Byggesak

Sak nr: 14/323 – 14/11824

Vedk byggesak gbnr 102/139 Vabø, i Lindås Kommune tiltakshaver Øystein Kvamme og Andre Fjellsbø.

VEDLEGG 2

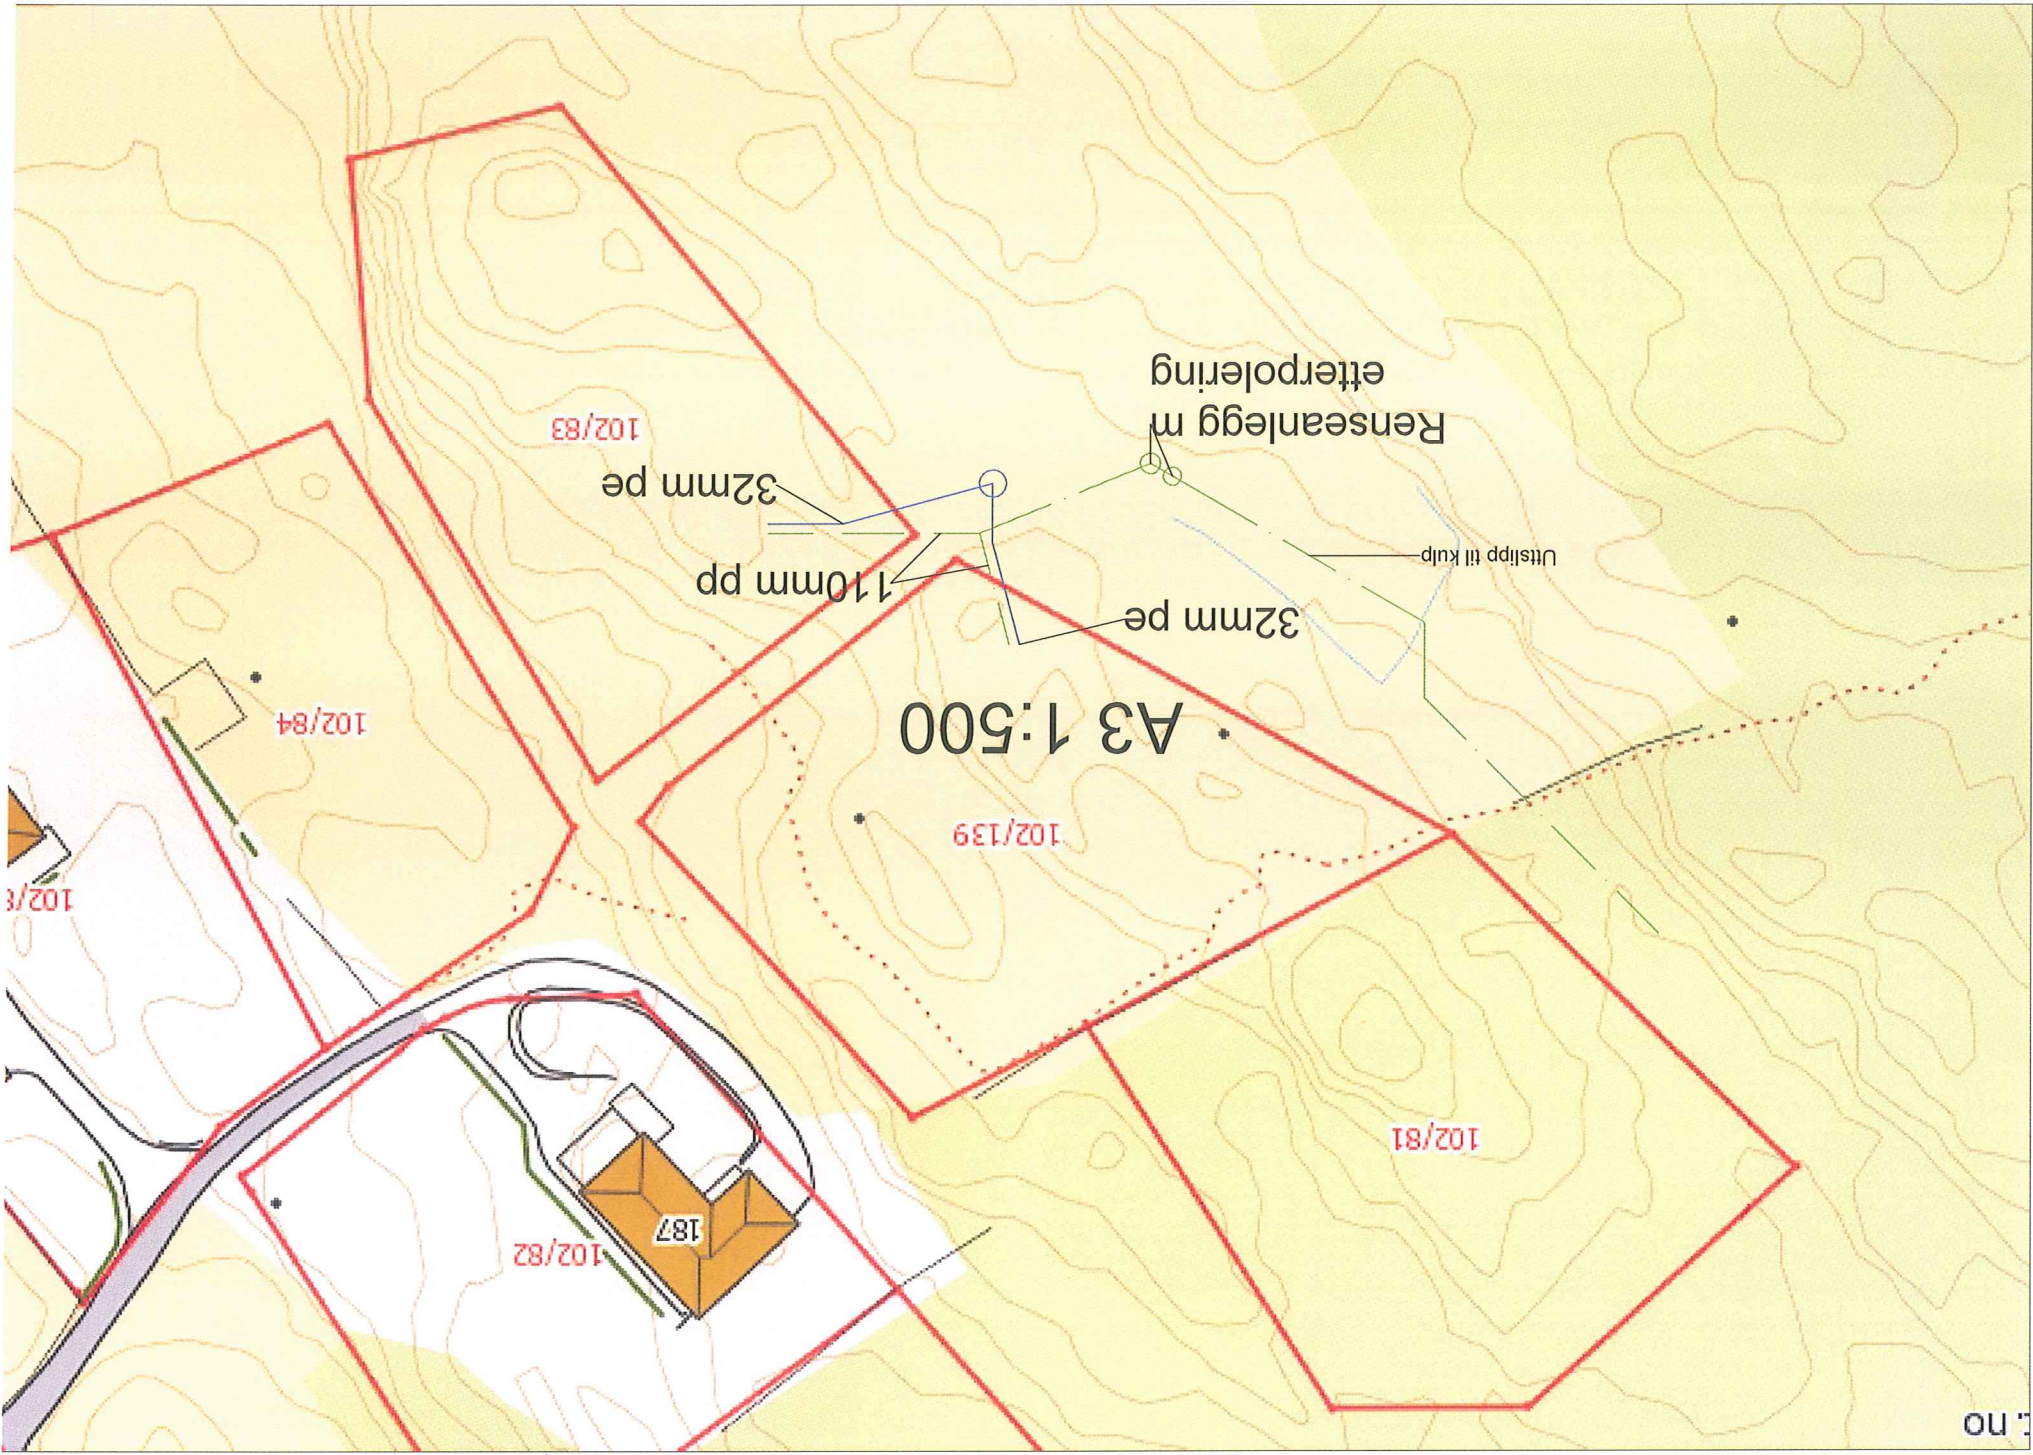
Utførande rørleggerfirma er skeptisk til å legge minirenseanlegg med etterpolering samt utsleppsledning der det er omsøkt då det vil bli eit meir omfattande anlegg med pumpestasjon som vil trenge ettersyn og som vil gje ei meir ustabil anlegg. Derom ny trase vert godkjent vil ein unngå pumpestasjon og få betre drift på anlegget.

Me ynskjer å etablere renseanlegg på tomt 102/83 og ny leidning som vil knytast inn på eksisterande ledning som vist i vedlegg 2. anlegget vil då få naturleg fall som vil være bra for drift av minirenseanlegget.

Det vil her bli oppretta avtale med eigarar av eksisterande utsleppsledning. Utsleppsledning ender ut i fensfjorden. Ledning har i dag god kapasitet og vil fint takle eit utslepp frå minirenseanlegget til Gbnr 102/139.
